# Gグループ [1/2]

## 場所を特定できる意見

# Hグループ [1/2] 場所を特定できる意見

# I グループ [1/2] 場所を特定できる意見

### ■大泉町5丁目

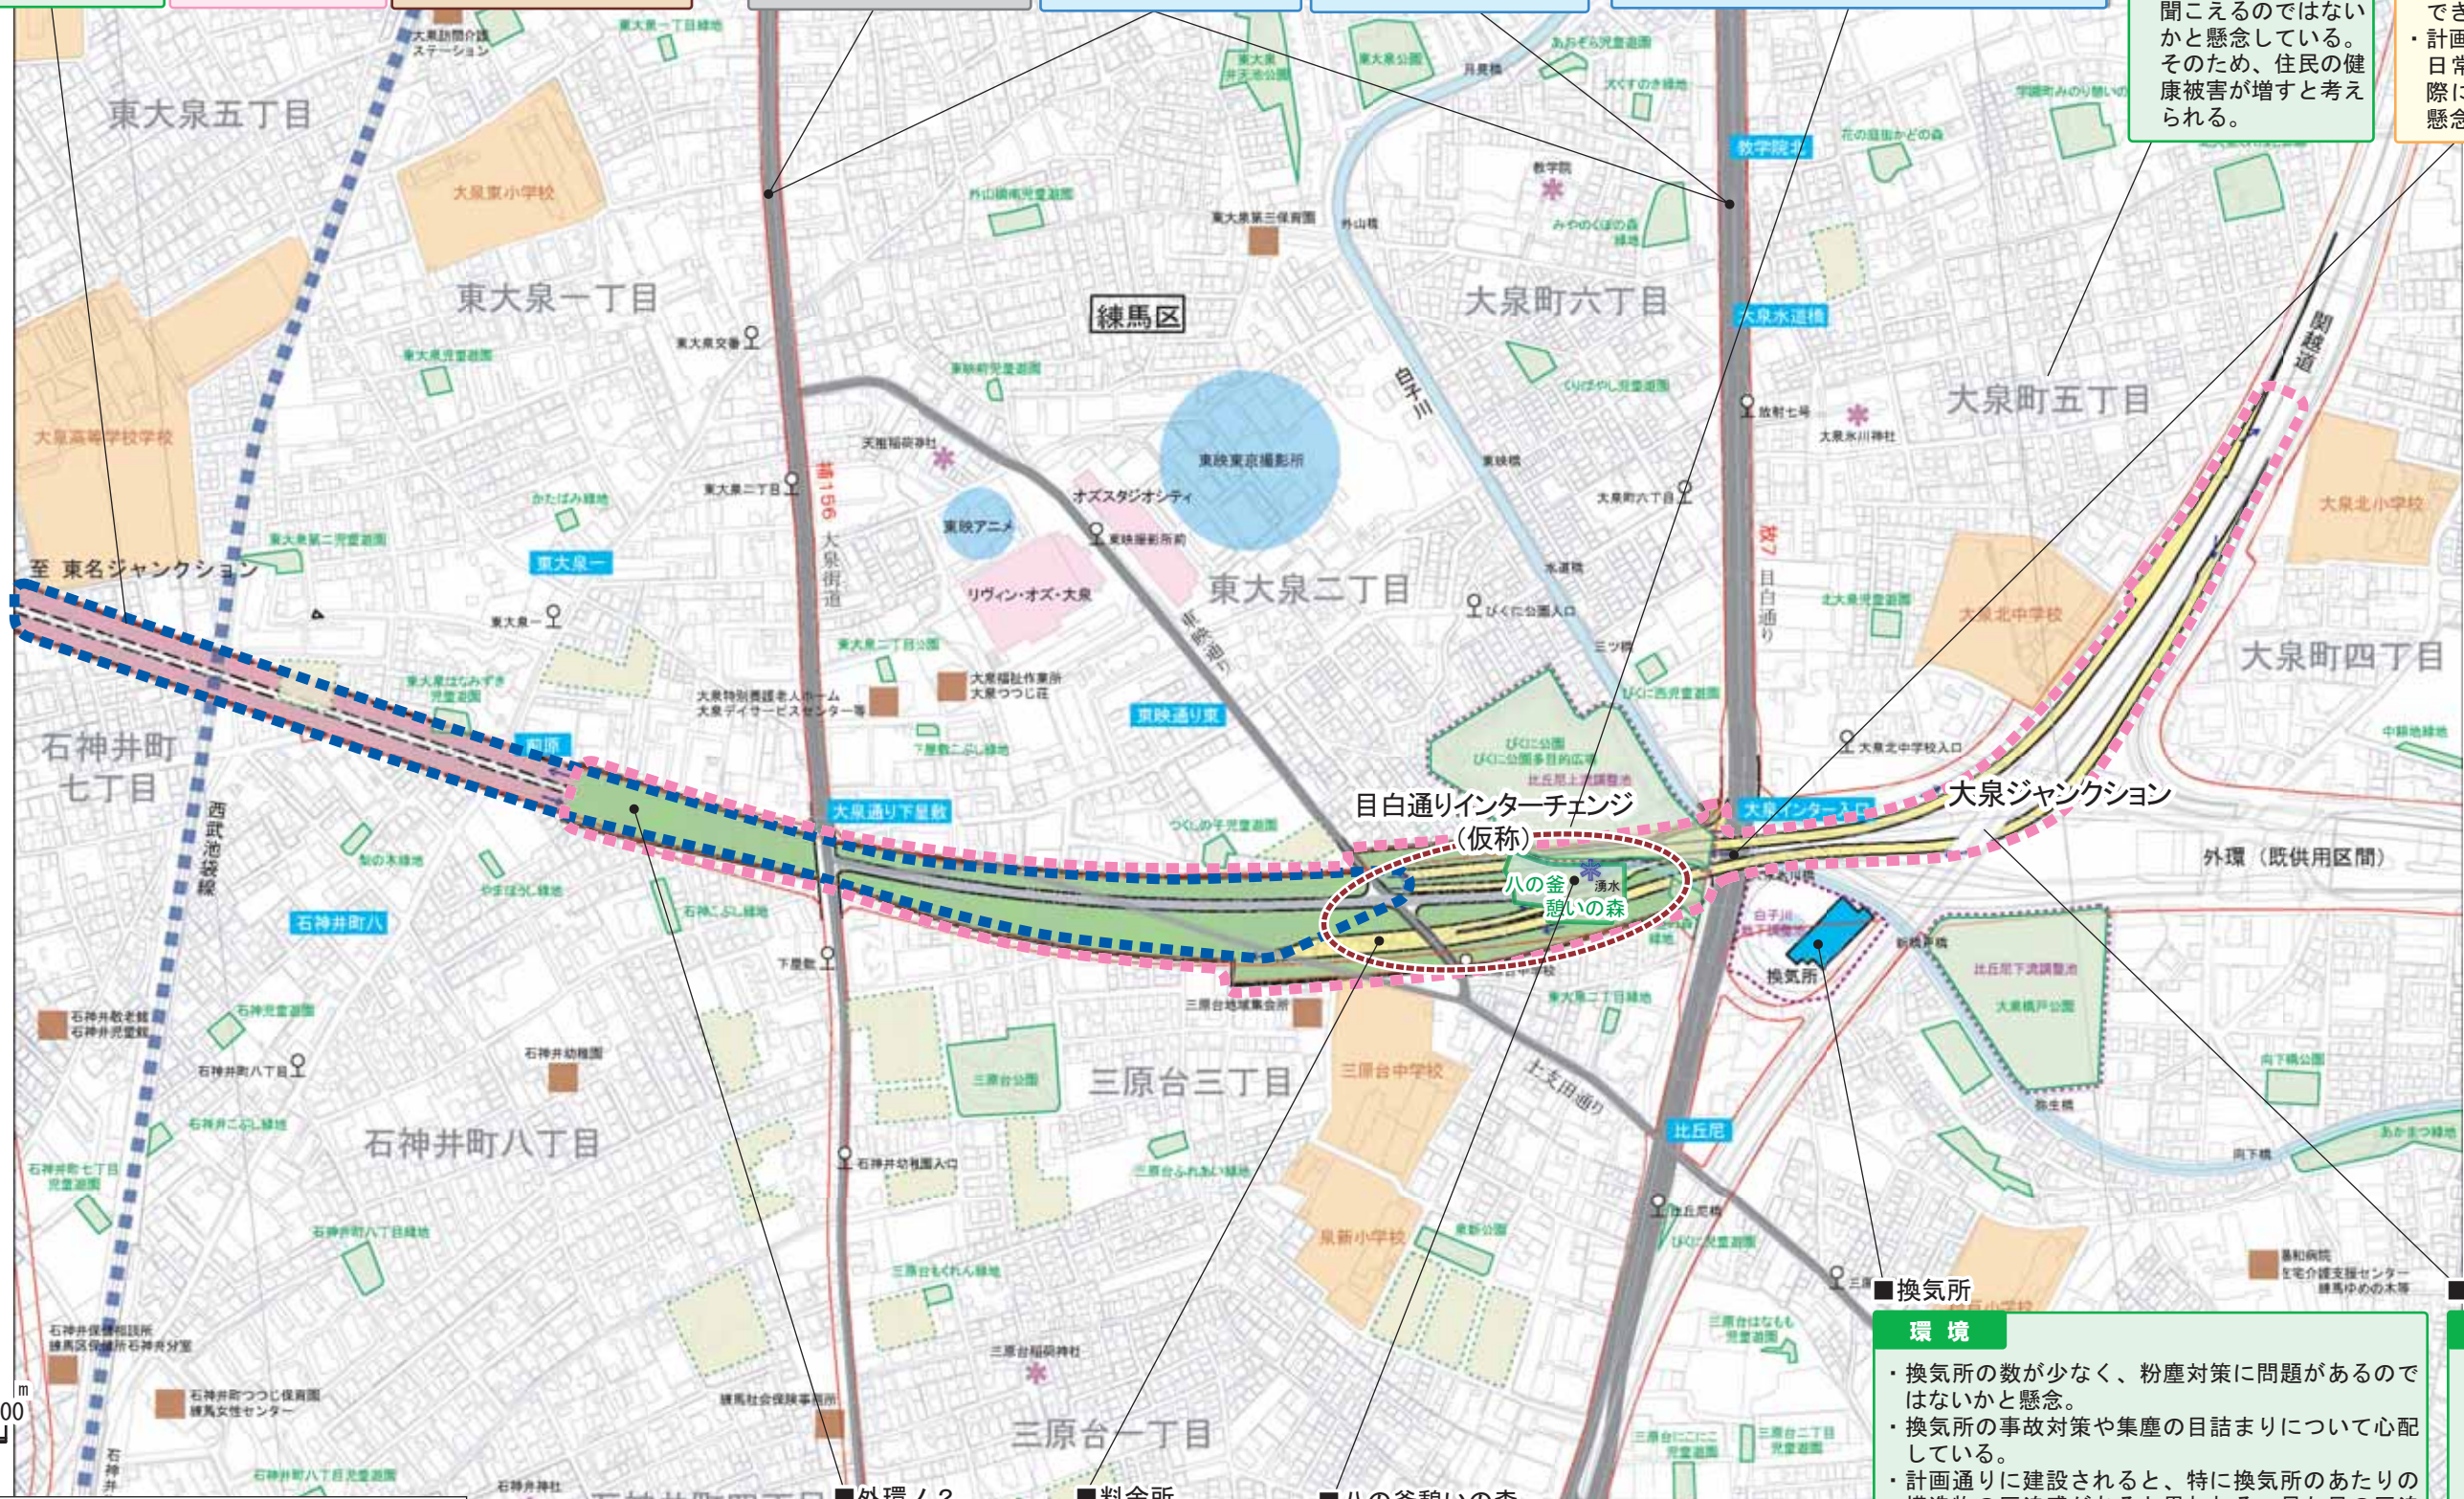
・大泉5丁目周辺はくぼ地になっているため、地形を考えると排気ガスがとまったり、騒音が大きく聞こえるのではないかと懸念している。そのため、住民の健康被害が増すと考えられる。

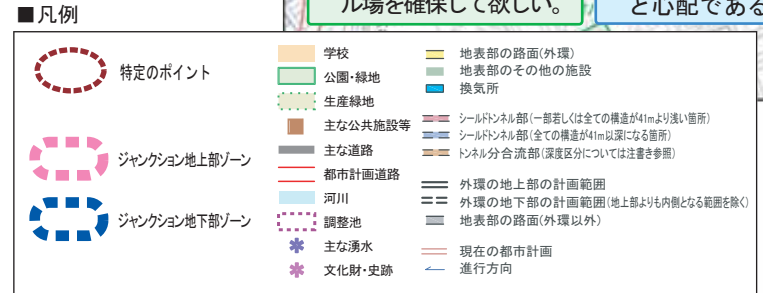
- ・八の釜が代替地で残されることを期待する。八の釜の代替案を作成して欲しい。びくに公園内に移転することも可能ではないか。

## ■料金所

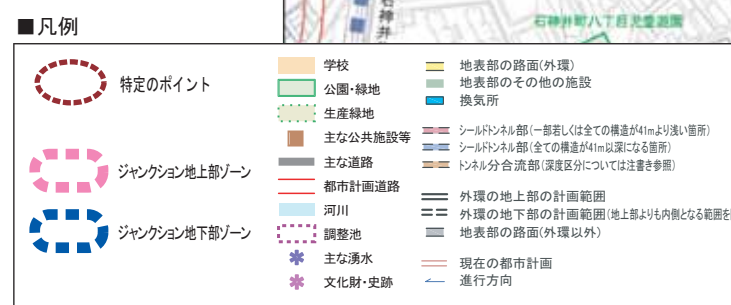
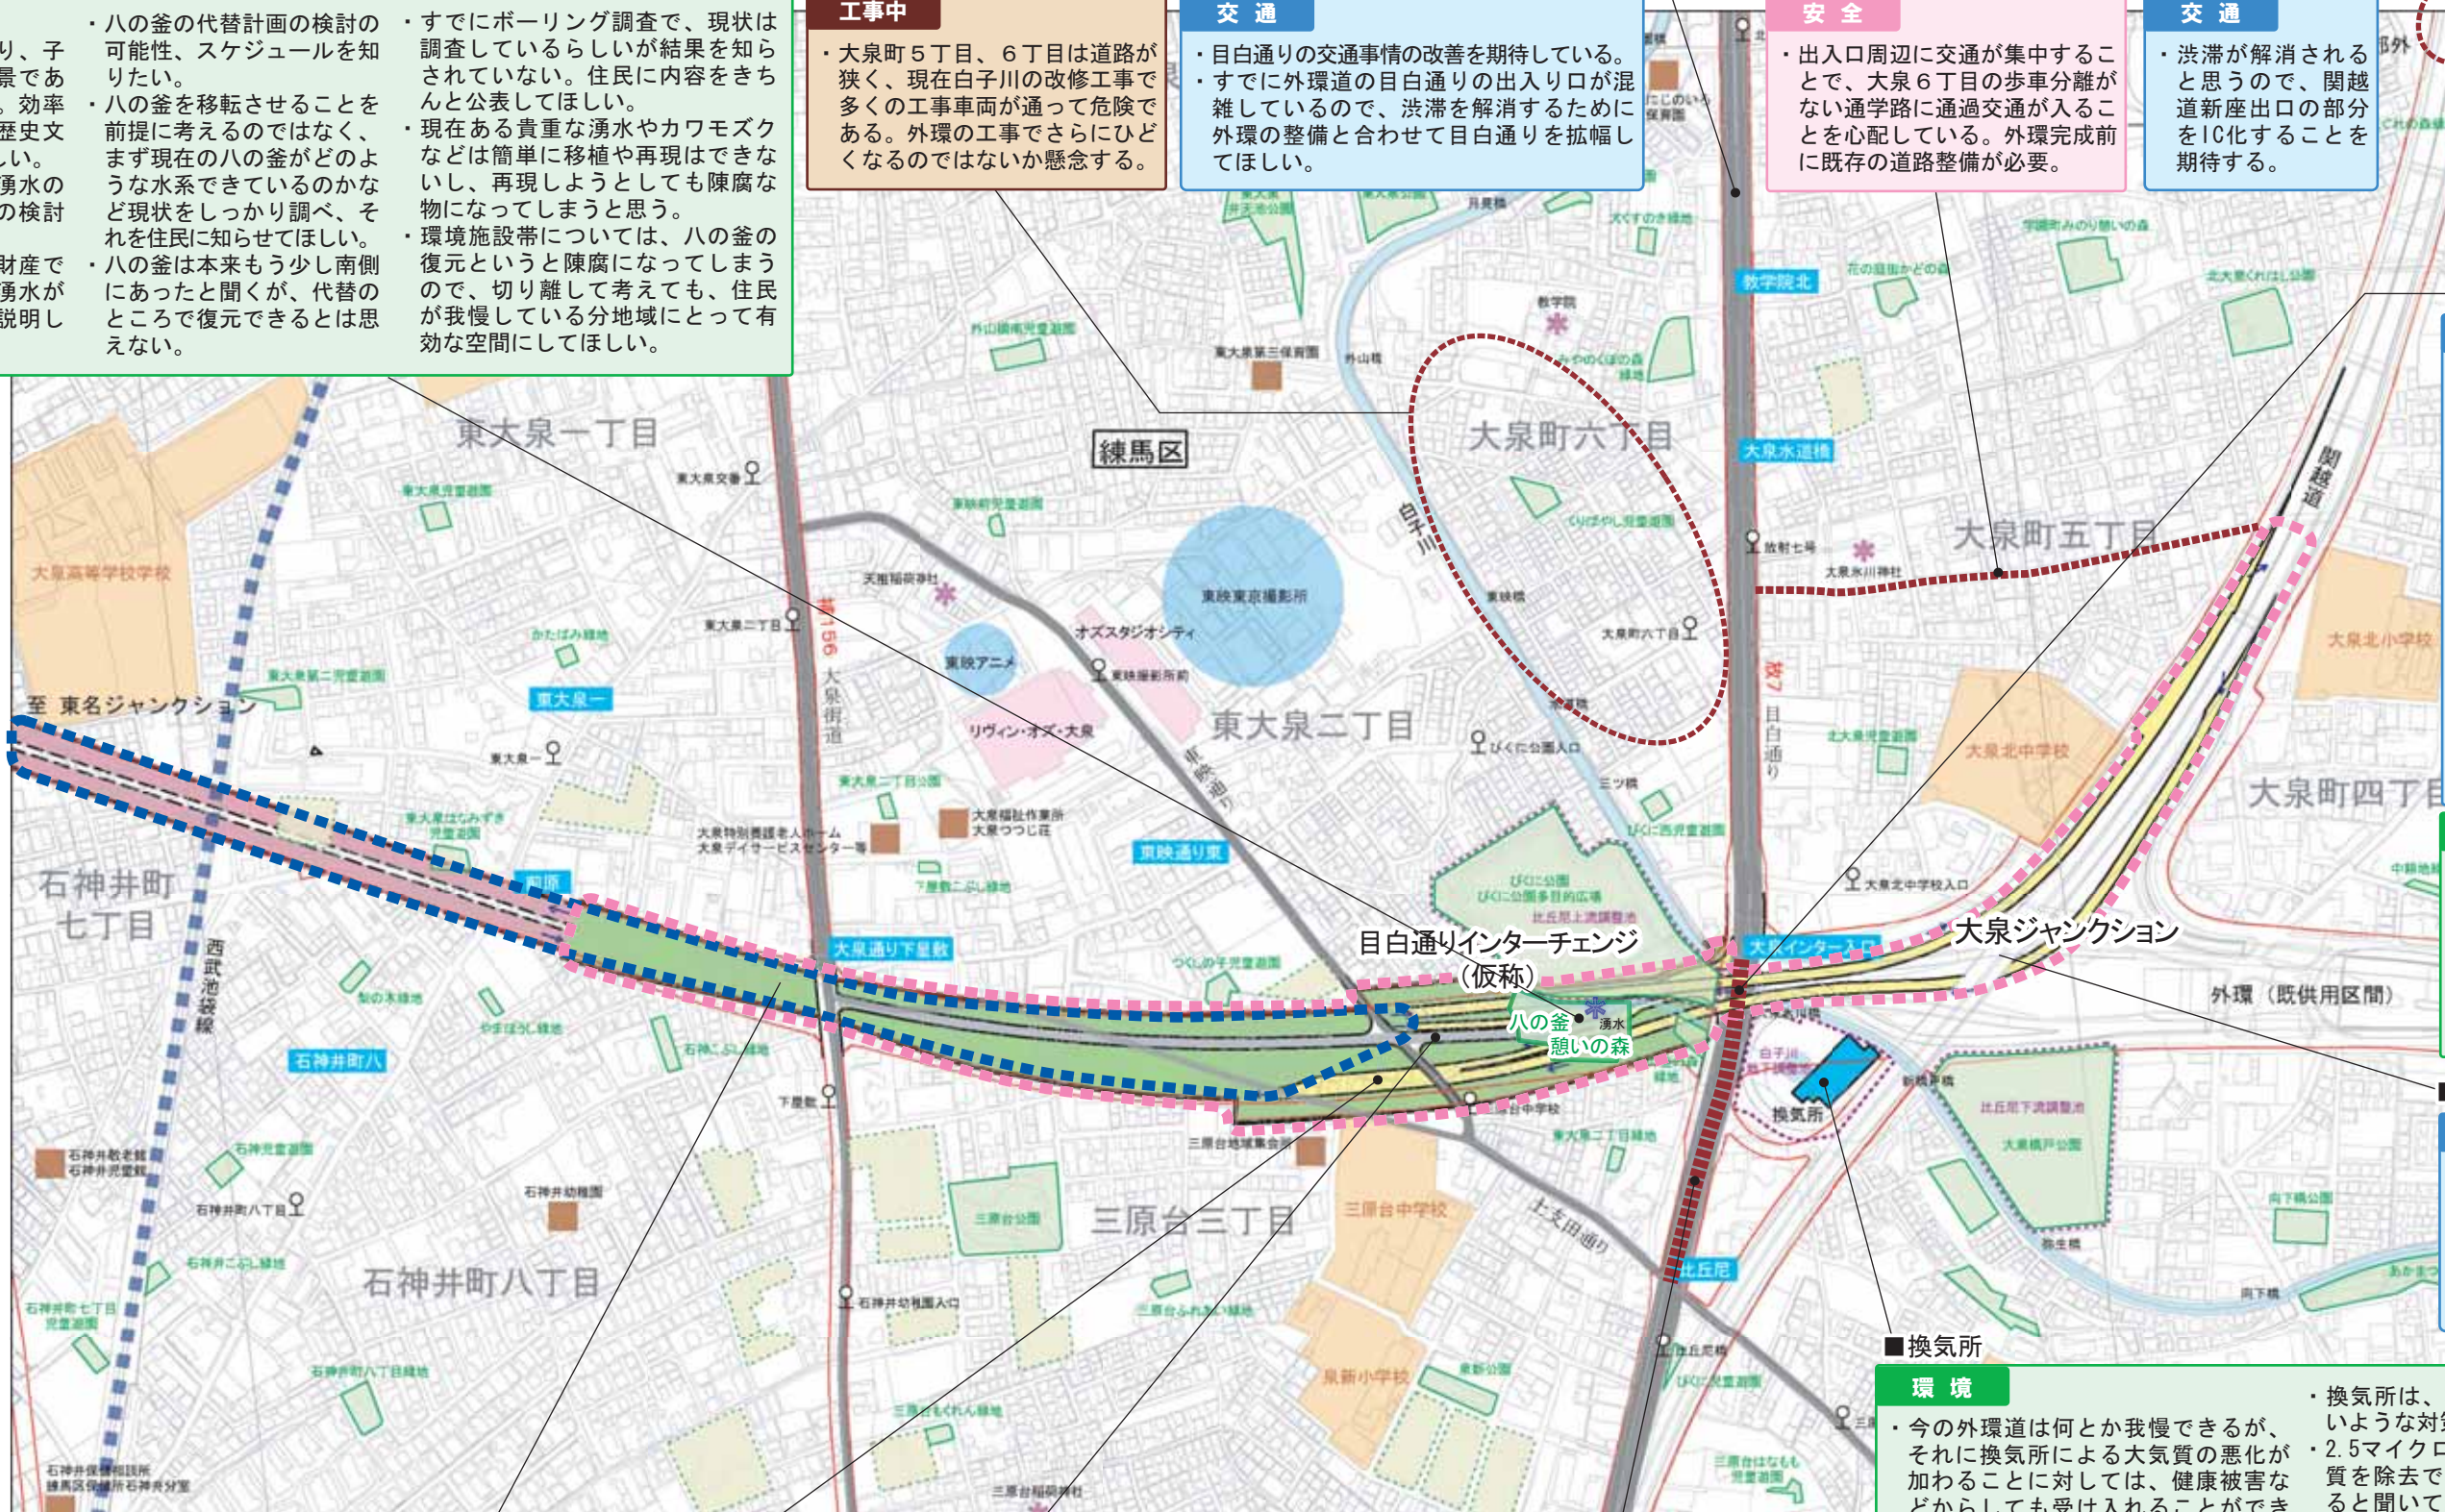
- ・料金所を多く造らず、一本化すれば料金徴収時の駐車時間が減り、発進・停止時の排気ガス軽減が期待される。また通行料の効率化により輸送ビジネスの点でもメリットがあり、経済活性化にもつながるのではないかと懸念している。
